Dotyczy: wymiany stolarek okiennych na nowe w lokalu nr 1 w budynku przy ul. Jasnej 25 w Bydgoszczy.

**Dotyczy: wymiany stolarek okiennych w lokalu nr 5 w budynku przy ul. Jasnej 25 w Bydgoszczy.**

Dotyczy: wymiany stolarek okiennych w lokalu nr 8 w budynku przy ul. Jasnej 25 w Bydgoszczy.

Jasna 25/1

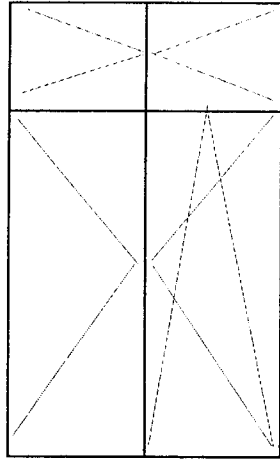
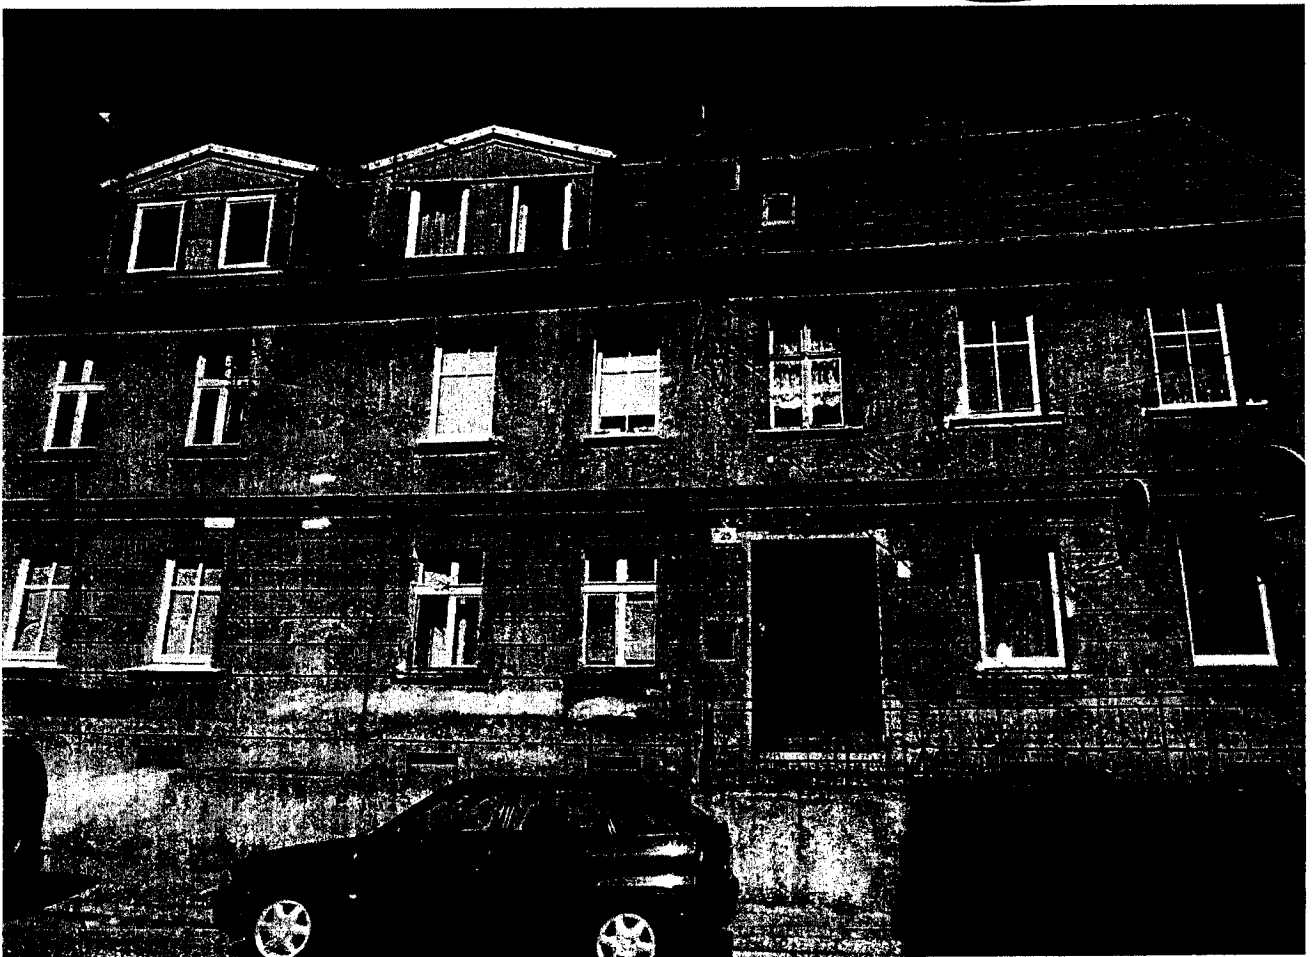
W odpowiedzi na pismo z dnia 23.03.2017 (wpływ do tut. biura 07.04.2017 r.) Miejski Konserwator Zabytków w Bydgoszczy informuje, że opiniuje negatywnie zamiar wymiany stolarek okiennych od strony fasady na okna z PCV. Wskazuje się wykonanie okien drewnianych, np. w konstrukcji zespolonej z powtórzeniem wielkości i podziałów okien istniejących.

Nie wnosi się uwag do wymiany stolarek od strony elewacji podwórzowej z zachowaniem ogólnego podziału.

Jasna 25/5

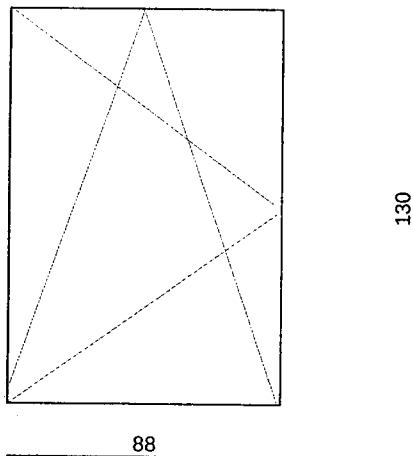
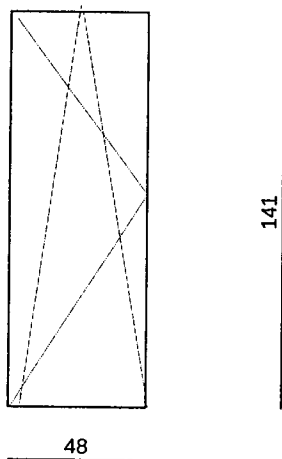
W odpowiedzi na pismo z dnia 23.03.2017 roku (wpływ do tut. biura 06.04.2017 r.) Miejski Konserwator Zabytków w Bydgoszczy informuje, że opiniuje negatywnie wymianę stolarek okiennych na nowe okna wykonane z PCV.

Budynek ujęty jest w gminnej ewidencji zabytków miasta Bydgoszczy.

Nowoprojektowana stolarka powinna być wykonana w drewnie, powtarzać wielkość istniejących stolarek.

Jasna 25/8

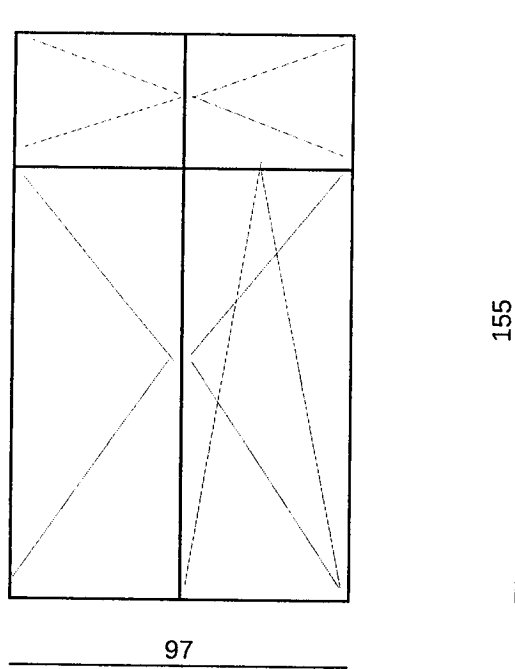
W odpowiedzi na pismo z dnia 23.03.2017 roku (wpływ do tut. biura 06.04.2017 r.) Miejski Konserwator Zabytków w Bydgoszczy informuje, że opiniuje negatywnie wymianę stolarek okiennych na nowe okna wykonane z PCV.

Budynek ujęty jest w gminnej ewidencji zabytków miasta Bydgoszczy.

Nowoprojektowana stolarka powinna być wykonana w drewnie, powtarzać wielkości, podziały, profile ślemion okien istniejących.
